**AMENDMENT TO REQUEST FOR
PROPOSAL / MODIFICATION DE
DEMANDE DE PROPOSITION**

Title – Sujet	
Produits de mobilier de bureau	
Solicitation No. – No de l'invitation	Date (yyyy-mm-dd) (aaaa-mm-jj)
1000357679	2021-08-02
Amendment No. - N° modif.	
005	
Solicitation closes – L'invitation prend fin on – le (yyyy-mm-dd) (aaaa-mm-jj)	Time zone – Fuseau horaire
2021-08-19	EDT/HAE Eastern Daylight Time/ Heure Avancée de l'Est
at – à 2:00 P.M. / 14 h	
Contracting Authority – Autorité contractante	
Paul Wren 250 Albert Street, Ottawa ON K1P1H1 paul.wren@cra-arc.gc.ca	
Telephone No. – No de téléphone	
613-716-6636	
Fax No. – No de télécopieur	
n/a	
Destination - Destination	
See herein / Voir dans ce document

MODIFICATION n° 005 À LA DEMANDE DE SOUMISSIONS

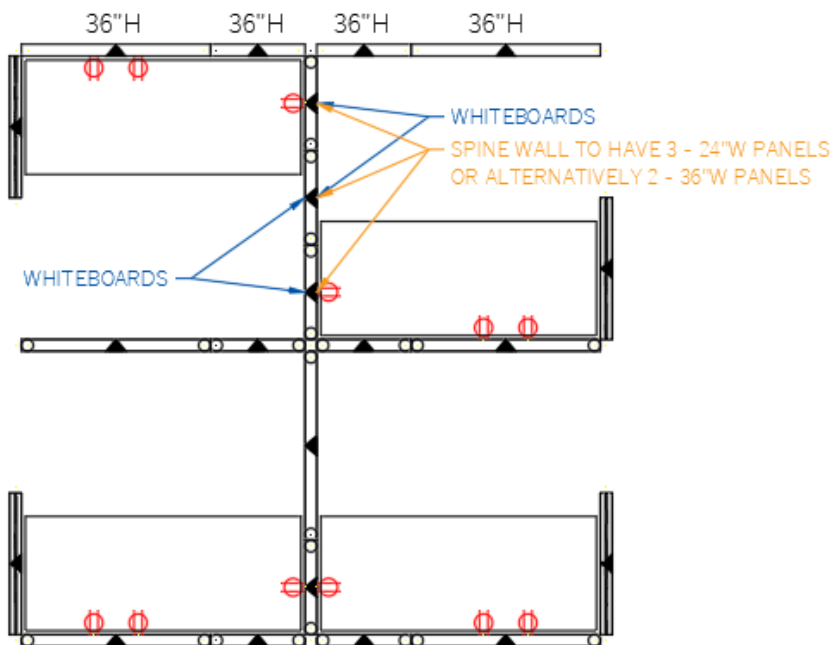
Q69. Précédemment Q65

Postes de travail 146 et 148, la paroi dorsale entre les postes de travail est toujours disposée en cloisons de 24 et 48 pouces. Dans cette disposition, le tableau blanc est bloqué par la table réglable en hauteur du poste de travail n° 146. Veuillez confirmer que la cloison avec le tableau blanc derrière la table réglable en hauteur est acceptable. Dans l'affirmative, veuillez fournir les types de cloisons supplémentaires requis. (Veuillez consulter la disposition suggérée des cloisons ci-dessous.)

R69. Non. Aucune modification à l'emplacement du tableau blanc n'est acceptable. Puisque cet aménagement sert uniquement aux fins de la proposition financière, les soumissionnaires doivent fournir les composants tels que précisés.
